**Modulo per la presentazione delle osservazioni per i piani/programmi/progetti sottoposti a procedimenti di valutazione ambientale di competenza statale**

ID: Codice procedura (ID\_VIP/ID\_MATTM):10844

Impianto per la produzione di energia elettrica da fonte eolica, costituito da 6 aerogeneratori della potenza complessiva di 37,2 MW, un sistema di accumulo da 25 MW e relative opere connesse in località "Rempillo" nel comune di Pitigliano (GR).

## TESTO DELLE OSSERVAZIONI

Immagine n. 5 Intervisibilità degli impianti eolici della provincia di Viterbo anche in quella di Grosseto, in particolare nel pitiglianese.

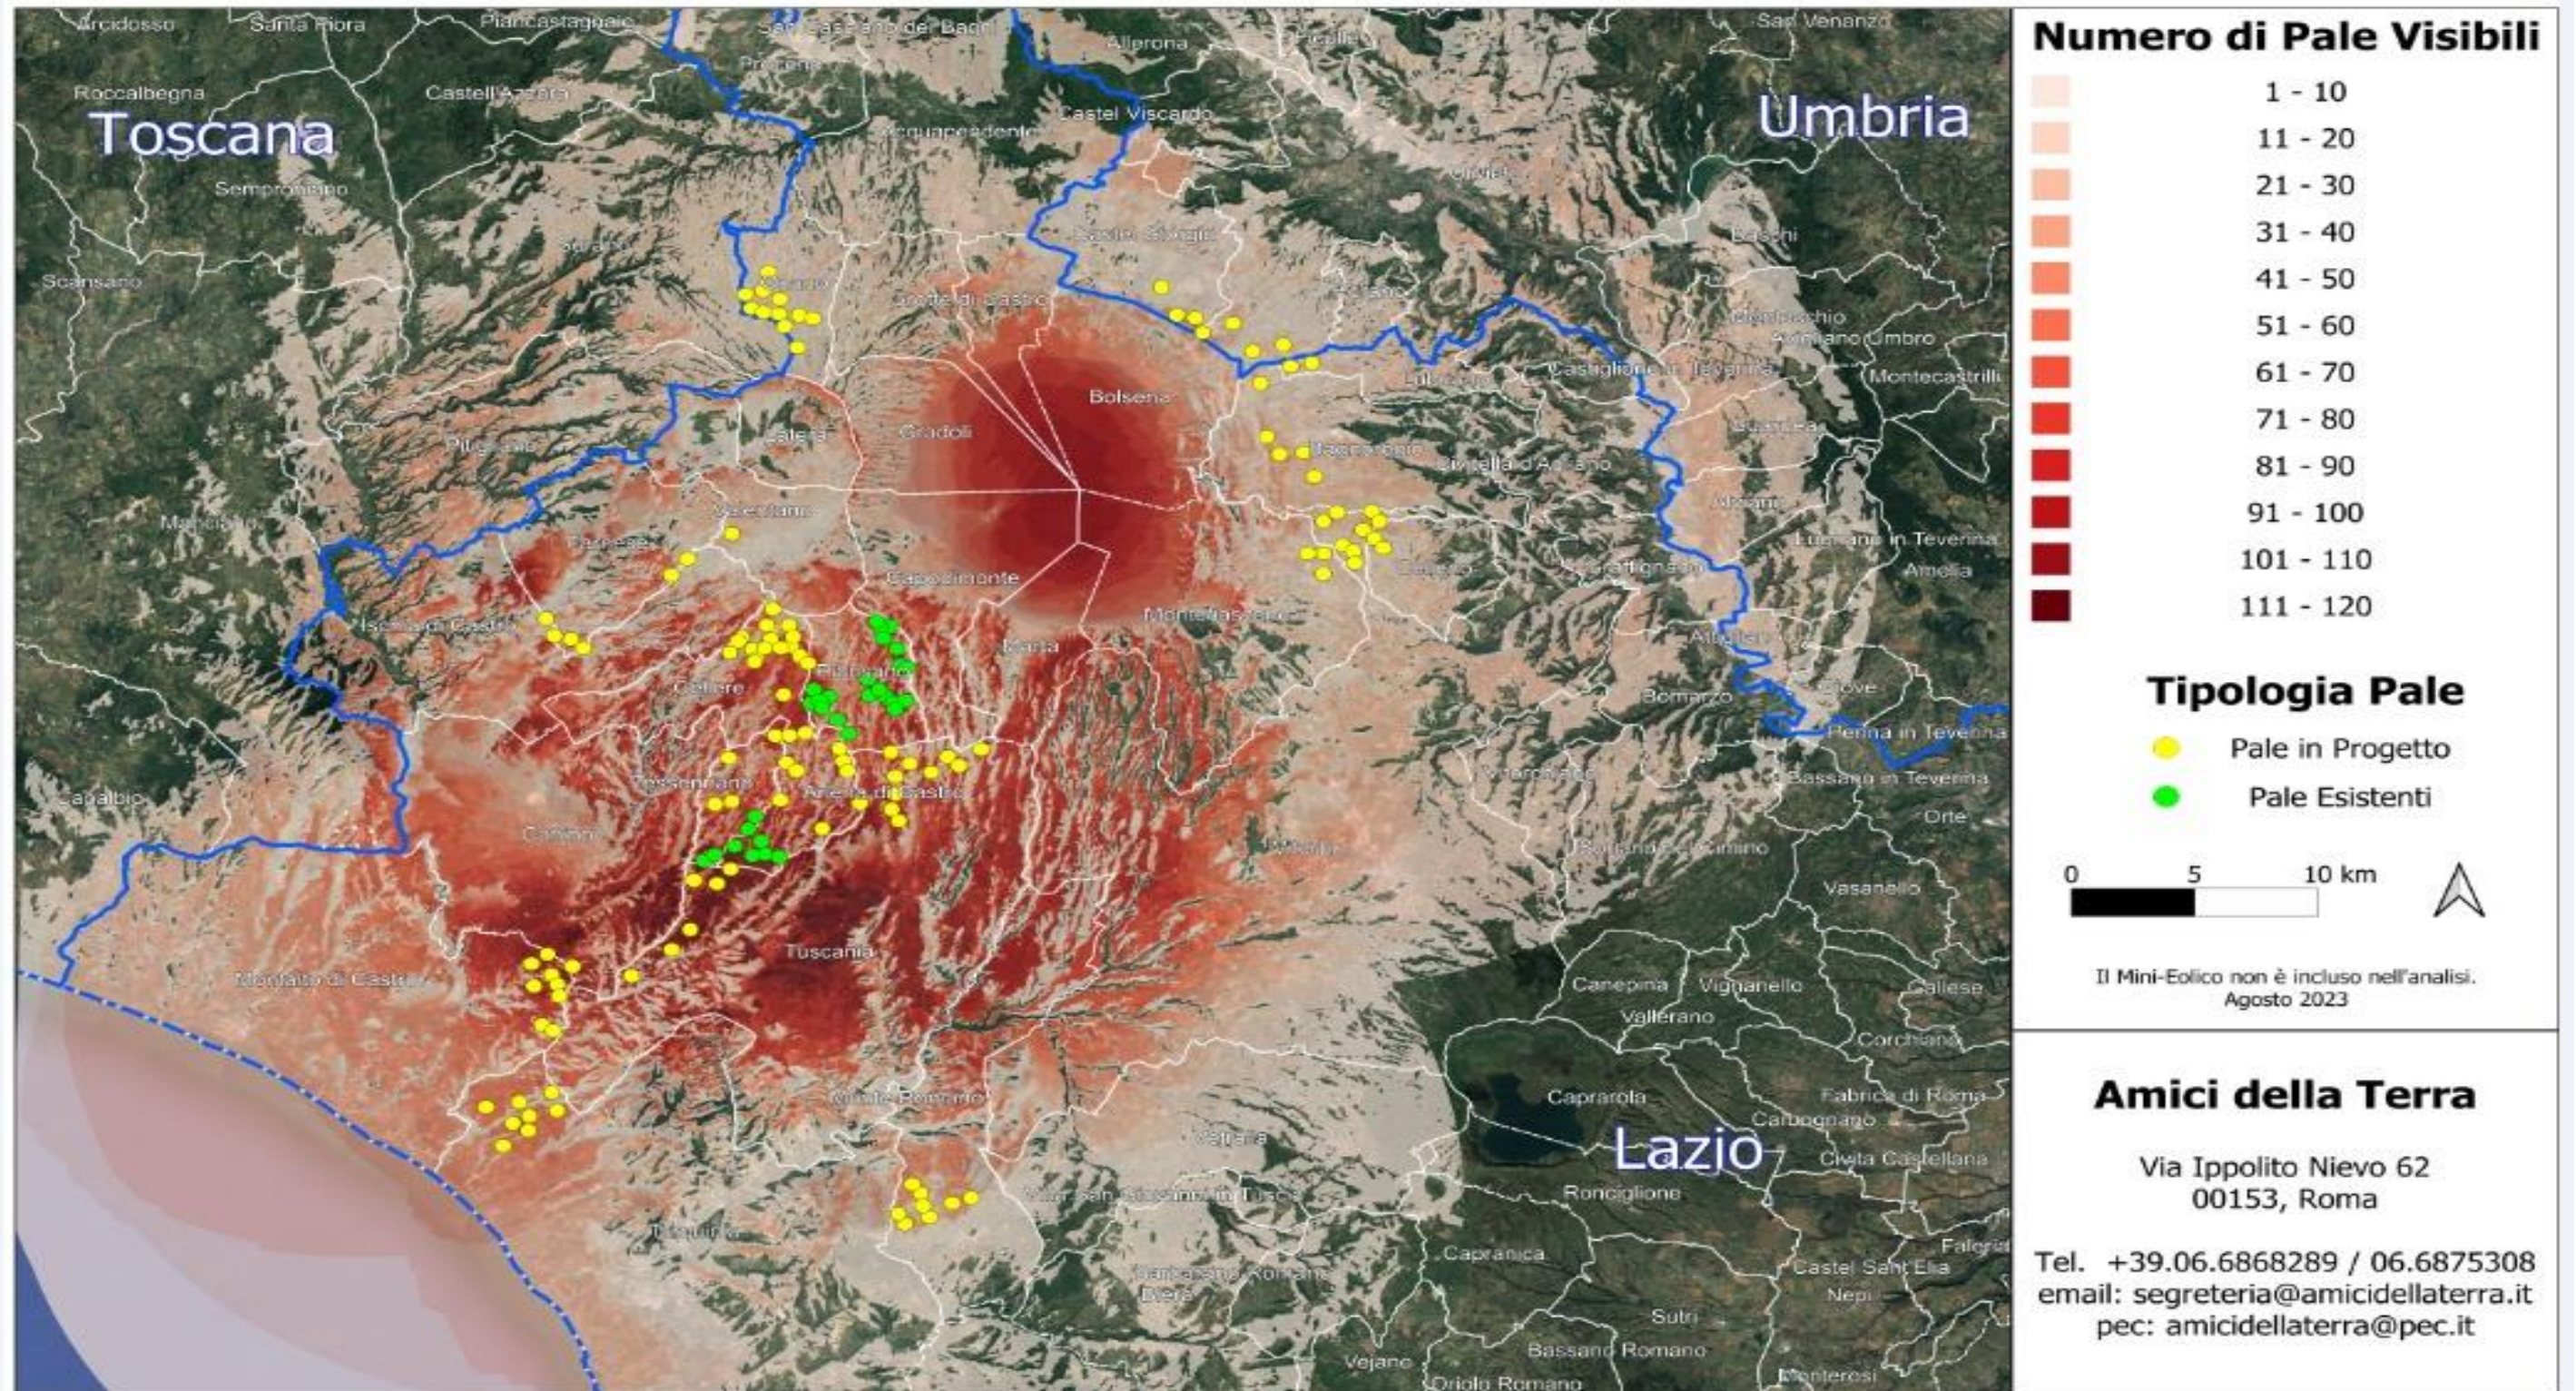
rappresenta una elevata criticità per la sostenibilità ambientale di ulteriori eventuali iniziative. L'impianto eolico "Rempillo" pur essendo "esterno al confine provinciale e regionale ma nelle sue immediate vicinanze ( a soli 100 metri i primi due aerogeneratori) oltre ad impattare sul territorio e sulle economie di tre Comuni del Lazio ( Farnese, Valentano e Latera) si trova nelle fasce di rispetto dei Beni di notevole interesse pubblico come si è evidenziate nelle Osservazioni nn. 1 e 2 e crea anche degli impatti negativi anche sui beni naturalistici come verrà dettagliato nell'Osservazione n. 4. Inoltre andrebbe a sommarsi al già enorme cumulo di impianti eolici e fotovoltaici e geotermici che già creano una elevata criticità ambientale nella provincia di Viterbo e interferiscono anche con il territorio toscano come si può vedere dalle immagini nn. 4 e 5 dell'Allegato n. 1.
